| No. | 高浜 1 - 特別点検 (原子炉格納容器) - 8 rev4 |
| 質 問 | <p>(添付 2)</p> <p>非破壊試験 (VT-4) の判定基準「原子炉格納容器の構造健全性または気密性に影響を与える恐れのある塗膜の劣化や腐食」の判断基準又は限界見本を提示すること。</p> |

| No. | 高浜 1－低サイクル疲労－ 2 | 事象：疲労 |

図1 高浜1号炉 蒸気発生器給水入口管台の疲労割れ評価対象部位

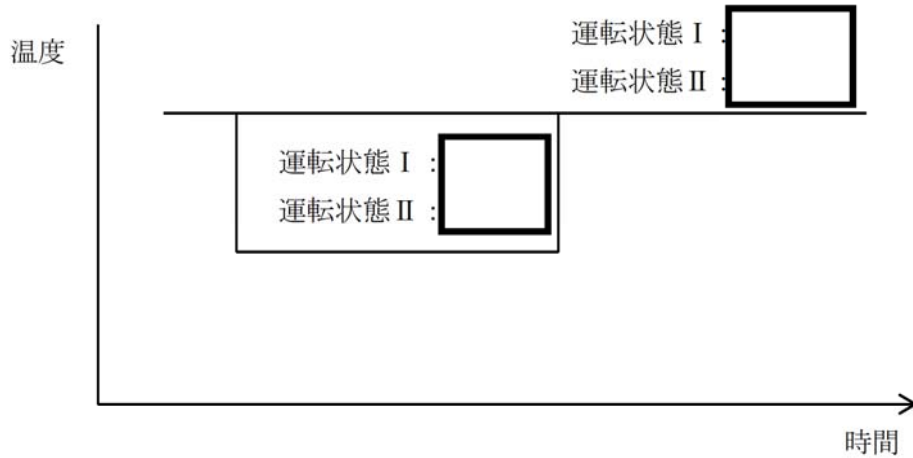
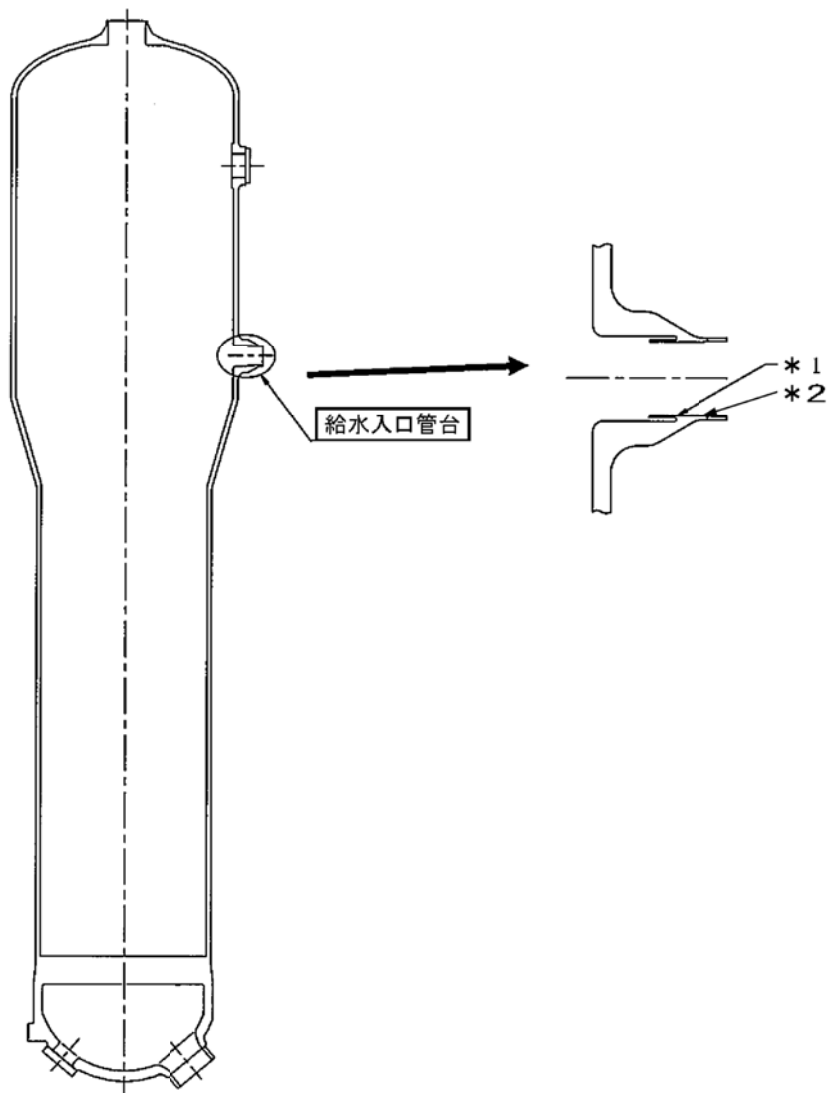
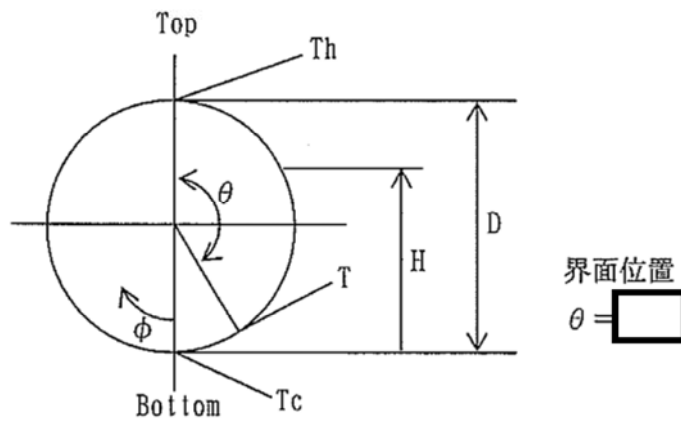
| 質 問 | <p>(別冊-2熱交換器-2蒸気発生器-22頁) 給水入口管台において、熱成層現象の想定と根拠、熱過渡・応力評価の方法及び評価結果を提示すること。</p> | |

| 回 答 | <p>蒸気発生器給水入口管台では、プラント起動・停止時等における低温水の微小給水および停止により、熱成層の発生・消滅が繰返される可能性があることから、熱成層の発生を想定した環境疲労評価を行っています。</p> <p>環境疲労評価における熱成層現象の想定と根拠、熱過渡・応力評価の方法及び評価結果を添付に示します。</p> | |

本資料は、蒸気発生器給水入口管台の環境疲労評価の結果についてまとめたものである。
その結果、環境疲労累積係数 (以降 環境 U. F. と記す) は $0.235 < 1.0$ であり、問題ないことを確認した。

図 1 余熱除去クーラ出口・余熱除去ポンプ入ロライン貫通部の基本寸法箇所

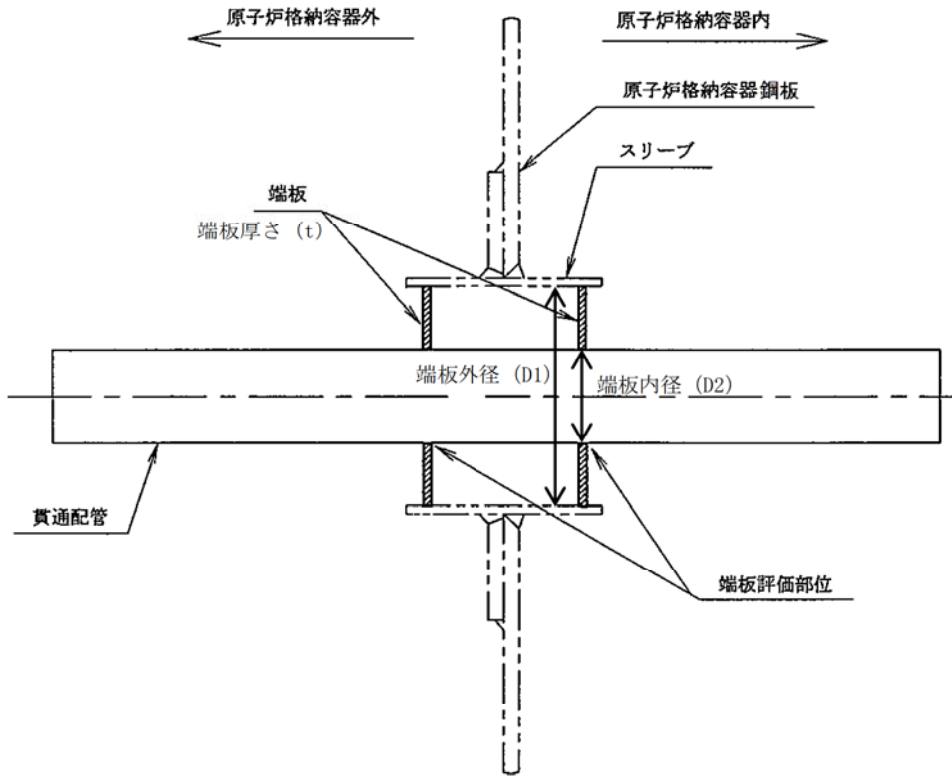
| 質 問 | (別冊-4容器-3.2機械ペネトレーション-30頁) 余熱除去クーラ出口・余熱除去ポンプ入ロライン貫通部の疲労累積係数の算出根拠を提示すること。 | |

| 回 答 | 余熱除去クーラ出口・余熱除去ポンプ入ロライン貫通部 配管解析から当該部位に加わる負荷を算出し、材料力学公式（参考文献 Formulas for Stress and Strain Raymond J. Roark他著）とPVB-3130の応力集中係数にかかわる規定を用いて疲労評価を行っています。疲労評価部位は端板と配管との境界部分であり、応力集中係数は4を考慮しています。 | |

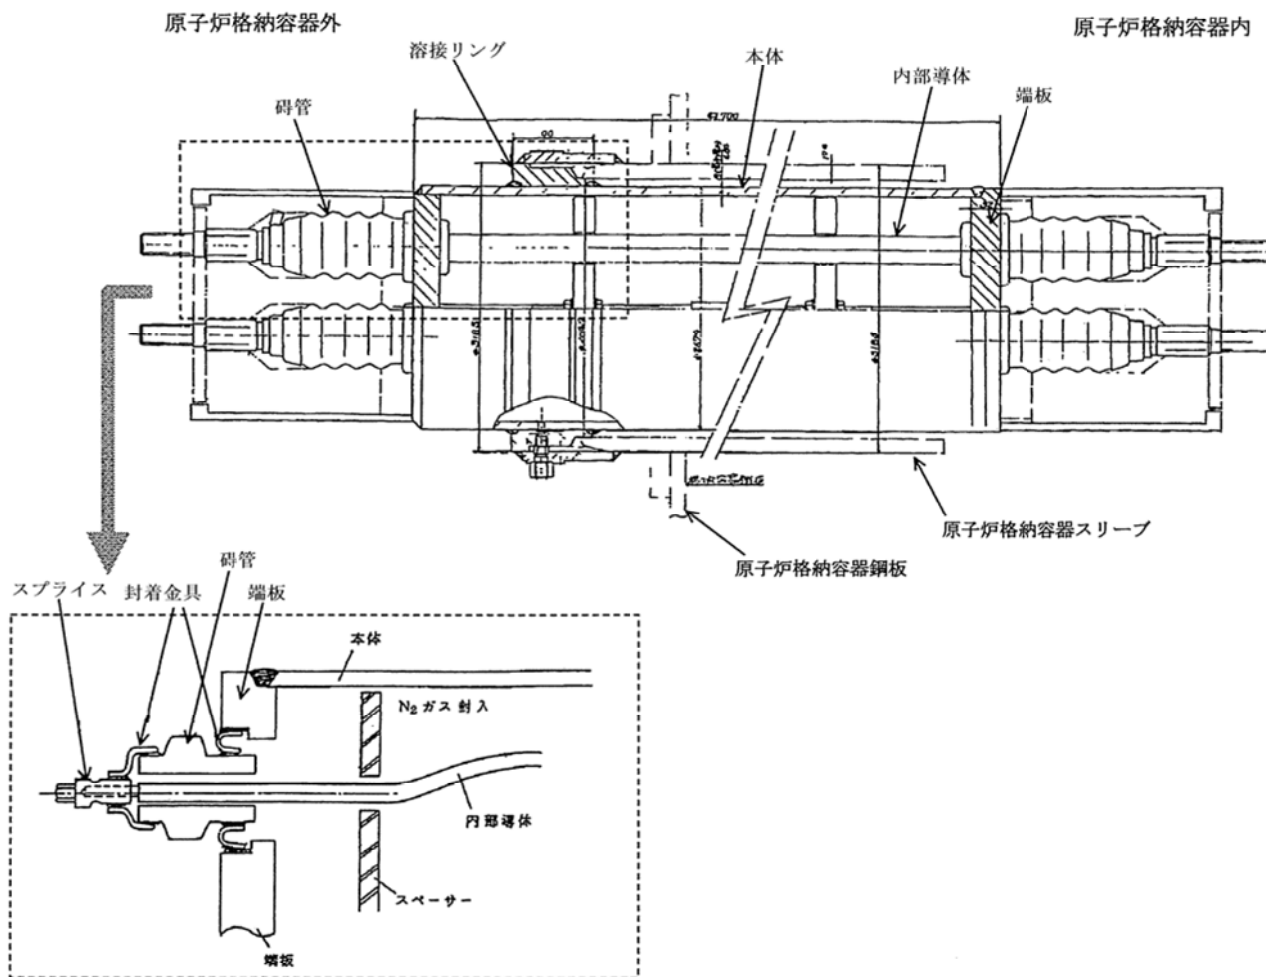
| 質 問 | <p>(別冊-4容器-3.3電気ペネトレーション-16頁) ブッシング型電気ペネトレーションの製造メーカ、構造及び劣化を考慮すべき部位の使用材料を提示すること。</p> | |

| 回 答 | <p>高浜 1 号炉のブッシング型電気ペネトレーションの製造メーカは、全て [] です。</p> <p>構造図を添付 1 に示します。</p> <p>劣化を考慮すべき部位の材料は以下の通りです。なお以下の部位についてはすべて着目すべき経年劣化事象ではない事象として整理しております。</p> <ul style="list-style-type: none"> ・ 碍管：アルミナ磁器 ・ 端板：ステンレス鋼 ・ 封着金具：ニッケル合金 ・ スプライス：銅 ・ 溶接リング：炭素鋼 <p style="text-align: right;">以 上</p> | |
